POTENZIAMENTO DEL SISTEMA TANGENZIALE DI BOLOGNA
 TRA BORGO PANIGALE E SAN LAZZARO

PROGETTO DEFINITIVO

INTEGRAZIONI ACUSTICA SIA

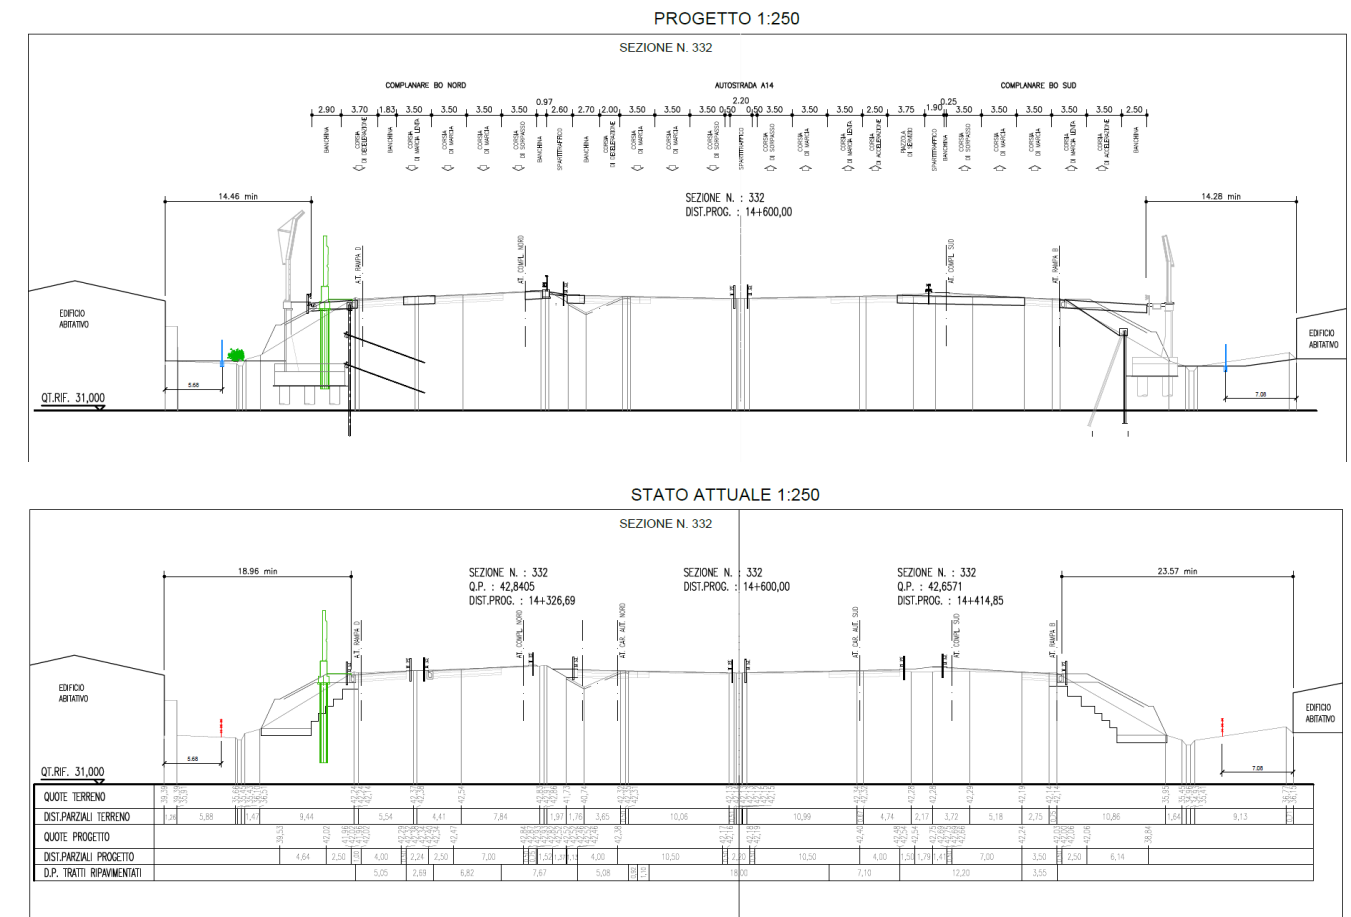
Nell' Interconnessione A13 Arcoveggio tra gli interventi previsti c'è una riprofilatura altimetrica al fine di garantire un franco altimetrico adeguato tra le zone di intersezione a livelli sfalsati tra le rampe e il sistema autostradale. L'intervento è a ridosso delle abitazioni ad est dello svincolo e riduce ulteriormente gli esigui spazi di separazione dalla tangenziale, peggiorando le condizioni di vita ed abitative dei residenti. Si ritiene pertanto necessaria una verifica della soluzione progettuale e/o la conferma che sono stati minimizzati gli impatti sui residenti.

Il nodo di interconnessione tra autostrada A13 ed autostrada A14 è caratterizzato dalla presenza in adiacenza alle rampe di svincolo dell'abitato di Dozza. In considerazione quindi della presenza di molti ricettori residenziali si è posta particolare attenzione nello sviluppo della migliore soluzione progettuale. In particolare si conferma che la soluzione mitigativa adottata (FO037 barriera acustica di altezza pari a 6,5m e con sbraccio di 5,5m) consente di minimizzare gli impatti acustici sulla popolazione residente. Inoltre, come evidenziato dall'immagine seguente (estratto sezione n.332) il progetto consente di mantenere pressoché inalterato lo spazio fruibile.

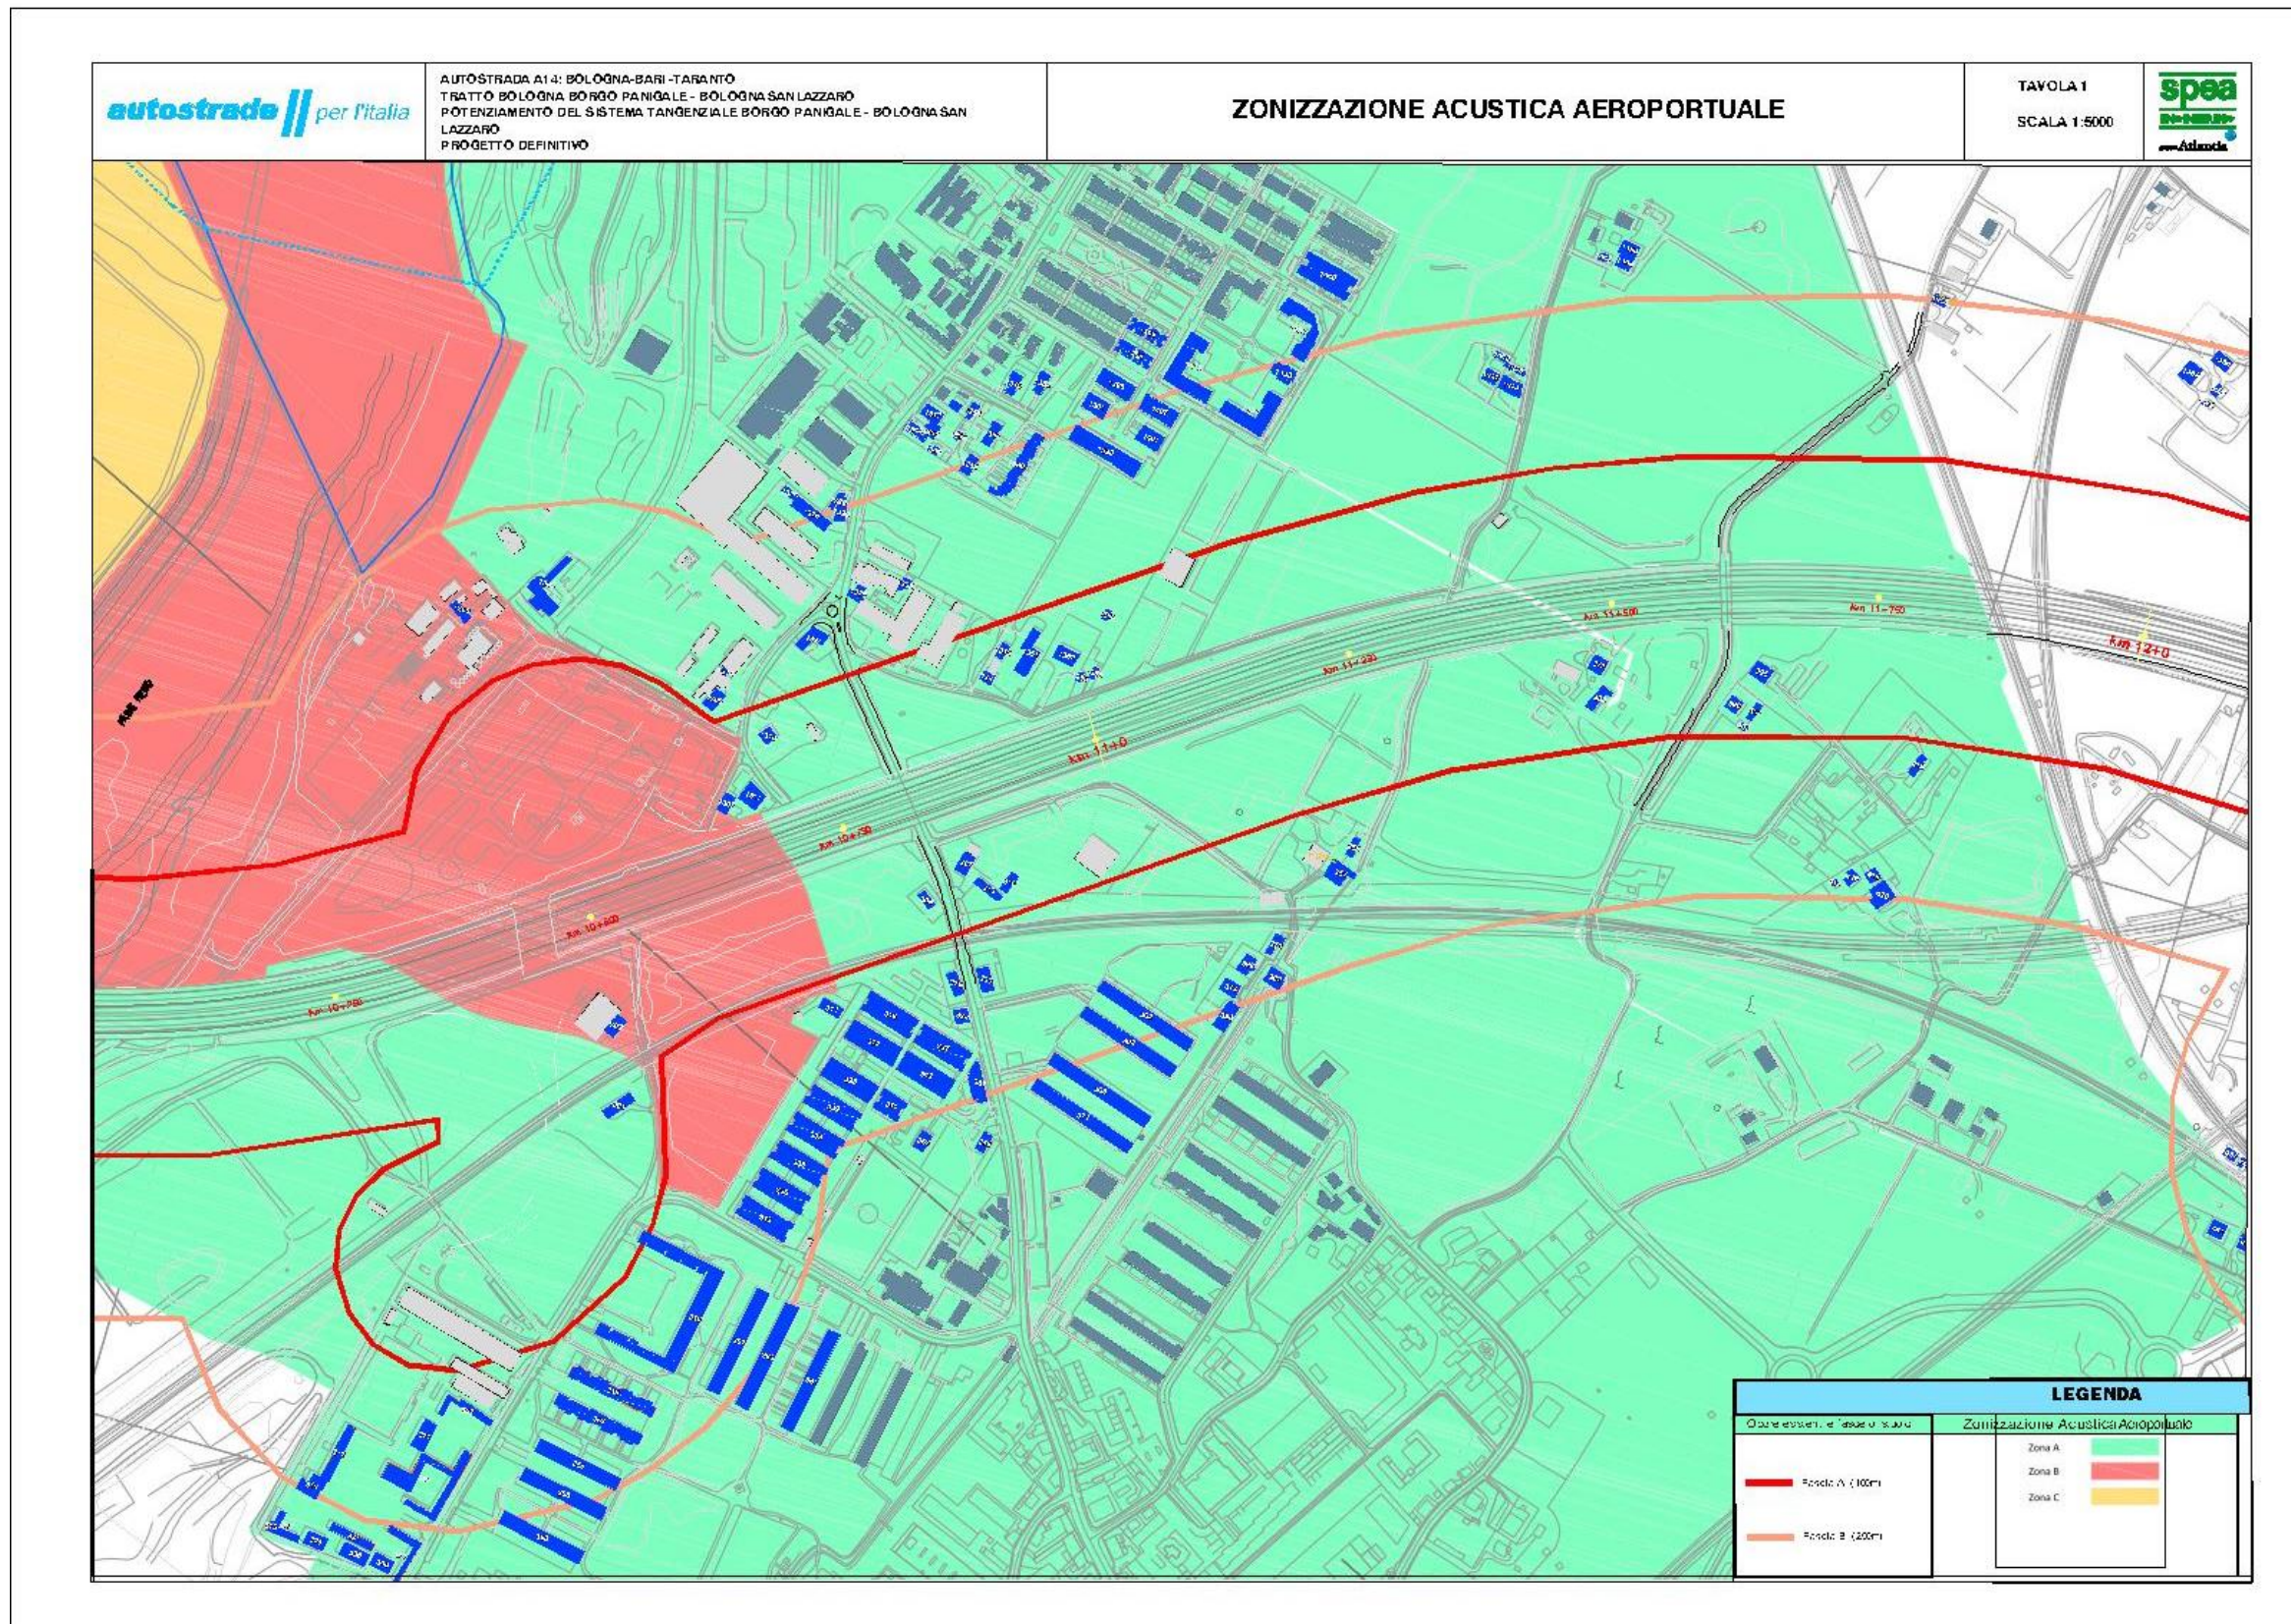
4.106. Nel SIA sono state considerate le infrastrutture di trasporto stradali e ferroviarie concorsuali che interessano la fascia dei 250 m; tuttavia, pur dichiarando che dal km 9+500 al km 12+000 vengono interessati ambiti classificati in Zona A e B dalla zonizzazione acustica aeroportuale, non vengono considerati gli effetti della sovrapposizione di tale rumore. Consapevoli del fatto che le due tipologie di infrastrutture hanno parametri acustici e riferimenti temporali differenti, si richiede - ai fini della tutela sanitaria dei cittadini esposti - di valutare la concorsualità dell'infrastruttura aeroportuale di pari importanza a quella autostradale e, pertanto, decurtando di 3 dBA i limiti per i ricettori che ricadono nelle aree di sovrapposizione.

La richiesta della Regione si ritiene già attualmente soddisfatta, in quanto non vi sono i presupposti per considerare concorsuale l'aeroporto con il sistema tangenziale di Bologna.

Nello specifico si evidenzia che dall'analisi del Rapporto ARPA-Bologna ""Verifica del nuovo sistema di monitoraggio del rumore aeroportuale"" gli aeromobili in transito nel periodo notturno risultano numericamente molto ridotti, in linea con quanto previsto nel DPR dell'11/12/1997 ("Regolamento recante norme per la riduzione dell'inquinamento acustico prodotto dagli aeromobili civili"), che prevede limitazioni al traffico aereo notturno (dalle ore 23.00 alle ore 6.00).
